| 柏崎刈羽原子力発電所第6号機 設計及び工事計画審査資料 |                    |
| 資料番号                        | KK6補足-028-10-34 改1 |

機器・配管系の設備の既工認からの構造変更について

添付図 1. 原子炉補機冷却水系熱交換器

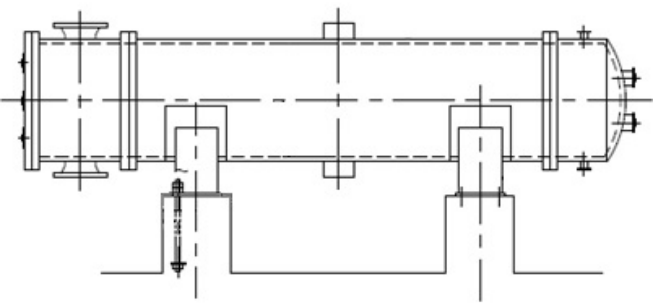
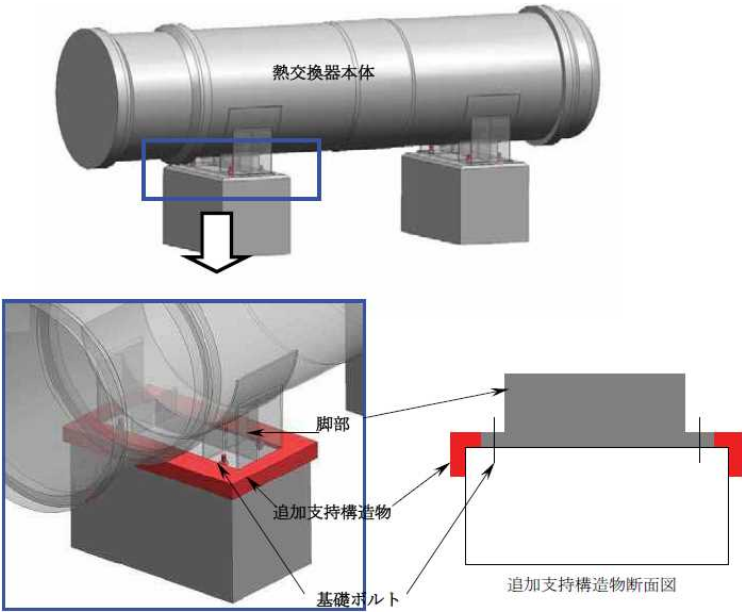
| 変 更 前   | 変 更 後   | 備 考  |
|---|---|--|
| <p>補強材追設前</p>  | <p>補強材追設後</p>  <p>原子炉補機冷却水系熱交換器 耐震強化の概要</p> | <p>耐震強化を目的とし、熱交換器の脚部に支持構造物を追加<br/>         (基礎ボルトが負担していた地震による水平方向のせん断力を補強材で受け持つ設計とし、第 1 脚の脚底板に補強材を追加)<br/>         (VI-2-5-6-1-1 「原子炉補機冷却水系熱交換器の耐震性についての計算書」を参照)</p> |

添付図 3. 燃料取替機 (波及的影響を及ぼすおそれのある設備)

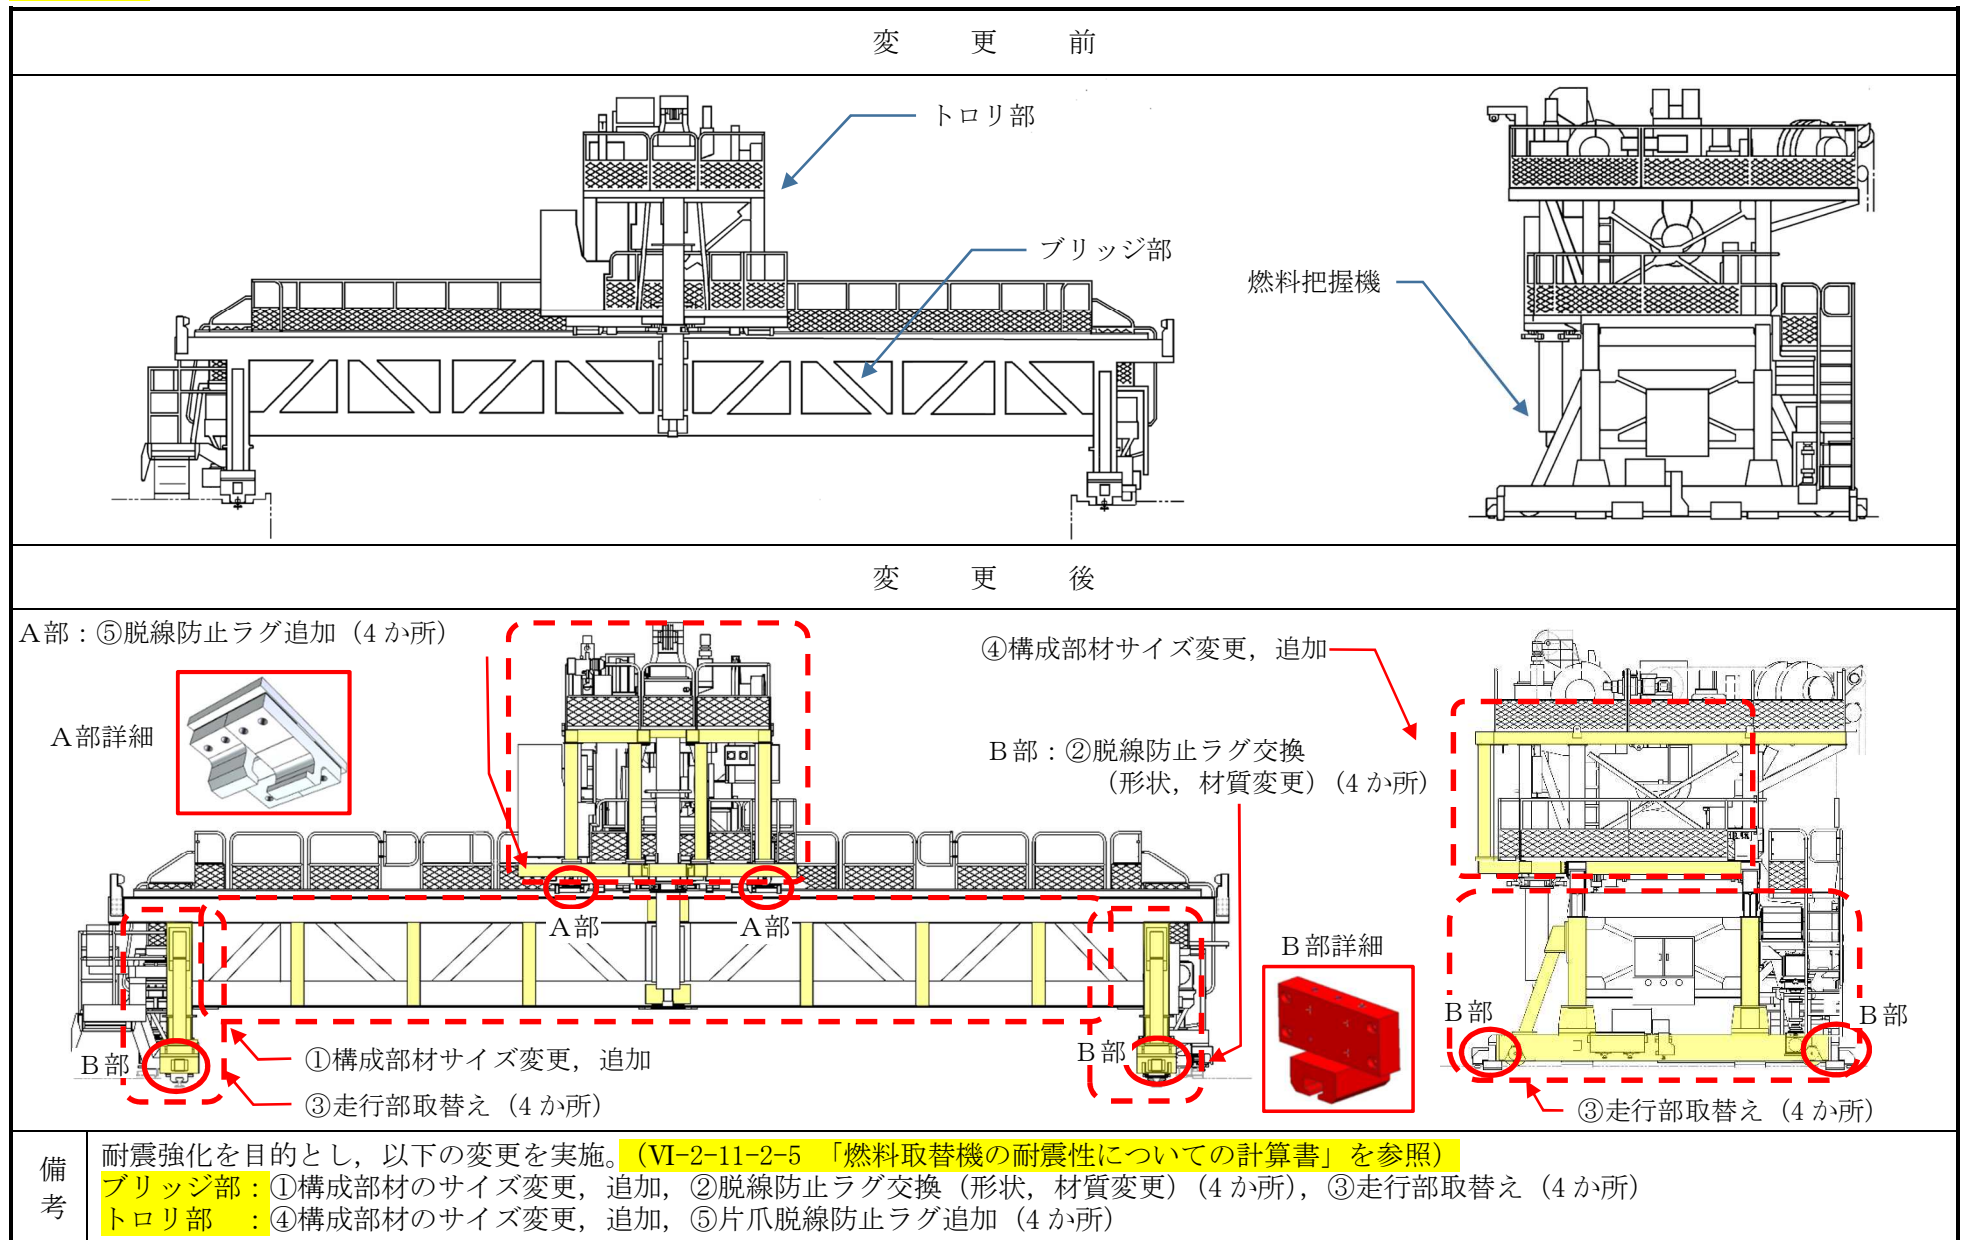
| 設備名称                       | 構造変更の概要  | 備考   |
|----------------------------|--|------|
| 燃料取替機                      | ・ブリッジおよびトロリ脱線防止ラグ補強<br>・トロリ補強<br>・ブリッジ部 走行部取替え | 添付図3 |

添付図 5. 出力領域モニタ

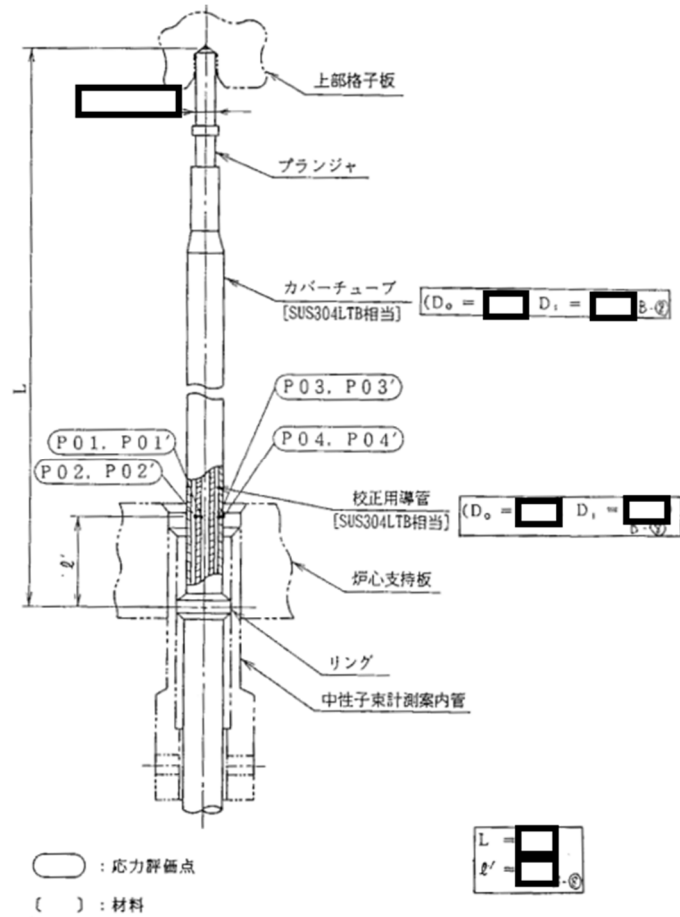
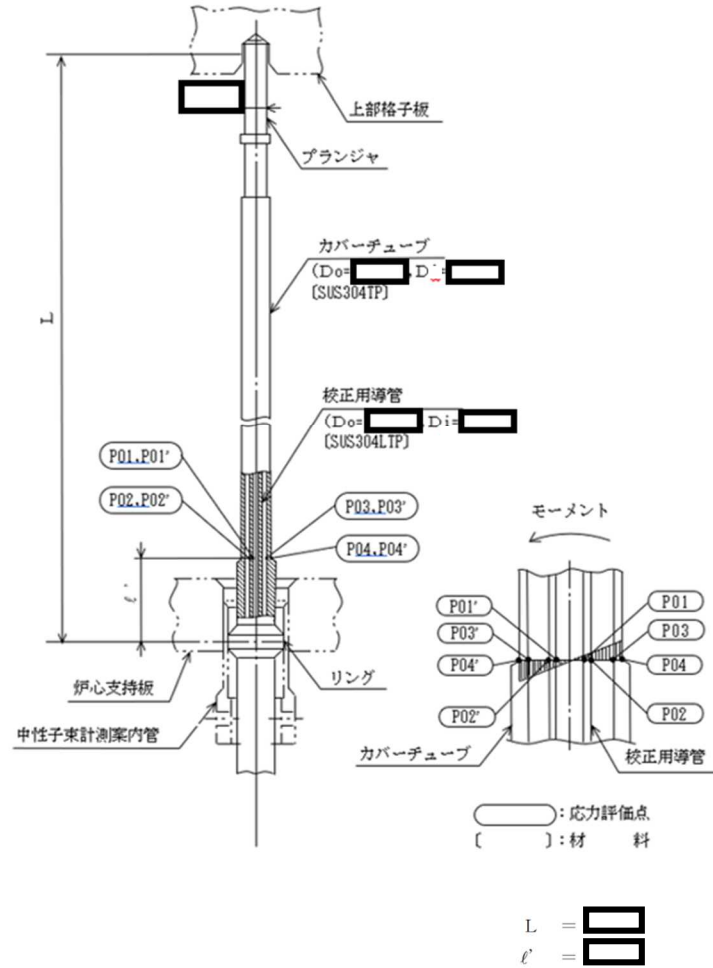
取替に伴う、材料・溶接位置の変更。

(VI-2-6-5-2 「出力領域モニタの耐震性についての計算書」を参照)

\* : Lは解析モデル下端から上端までの節点間の長さを表しており、構造上の長さには変更がない。

添付図 6. 直流 125V 蓄電池

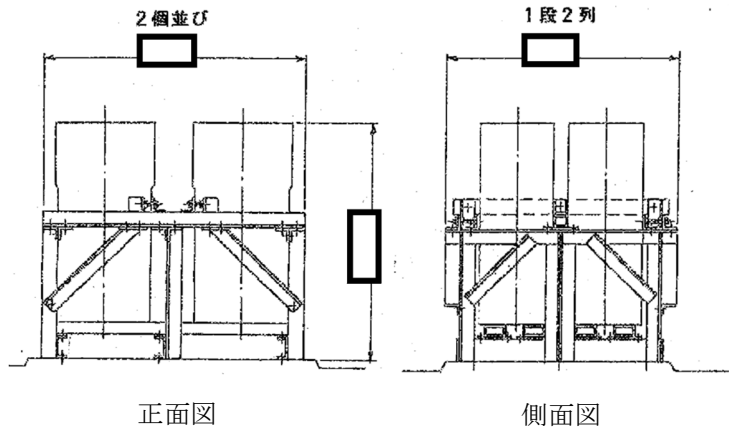
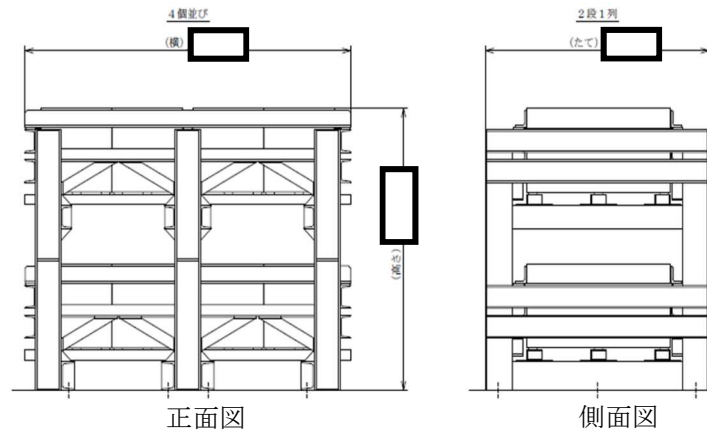
取替に伴う、蓄電池及び蓄電池架台の変更。

添付図 7. 軽油タンク

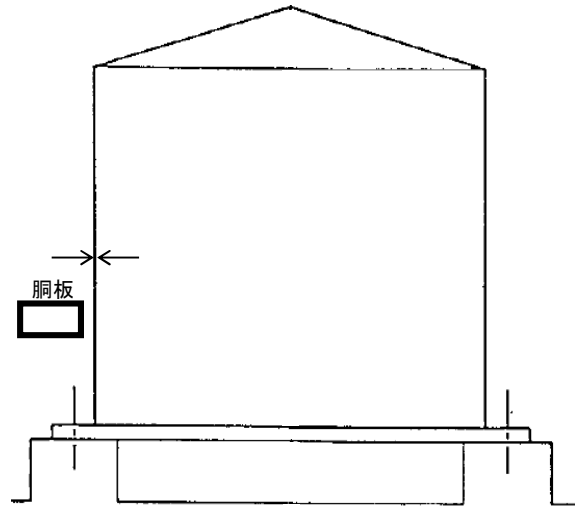
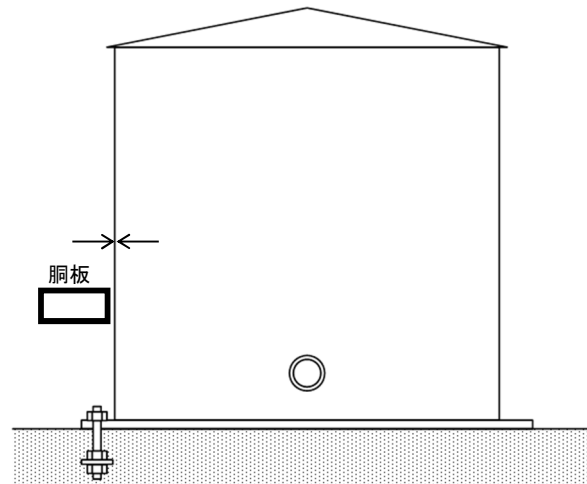
飛来物対策を目的とし、軽油タンクの胴板を厚いものに変更

(VI-2-10-1-2-1-6 「軽油タンクの耐震性についての計算書」を参照)

添付図 8. 配管系：サポート

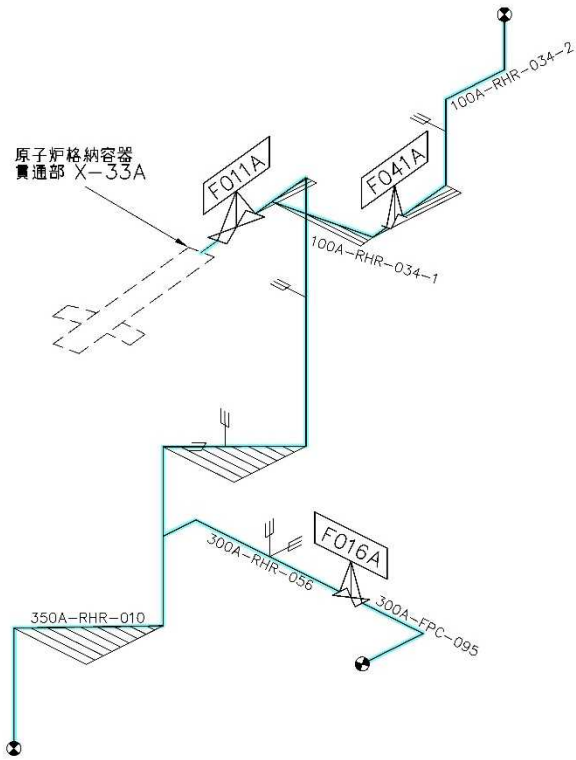
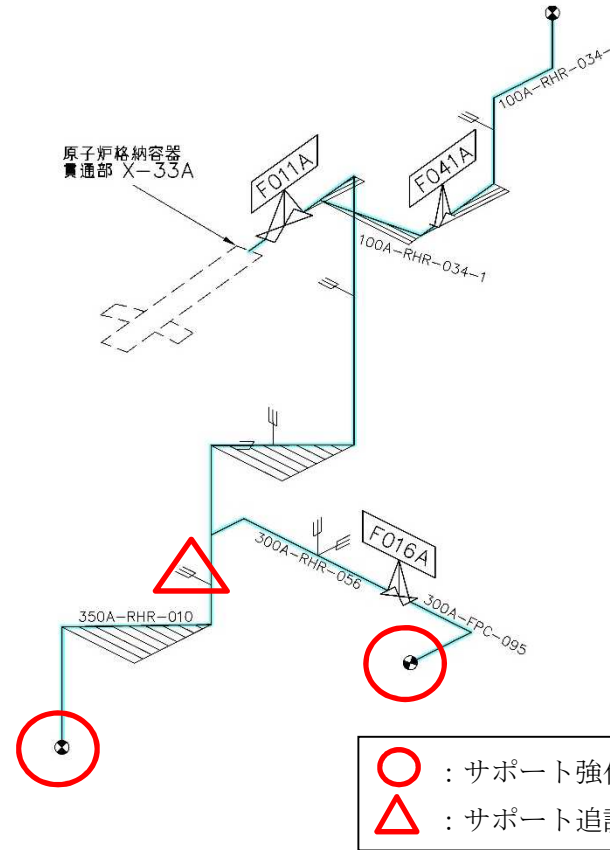
耐震強化を目的とし、配管系のサポート強化及びサポート追設を実施  
 (配管の変更はなし)  
 (例として残留熱除去系配管を示す)
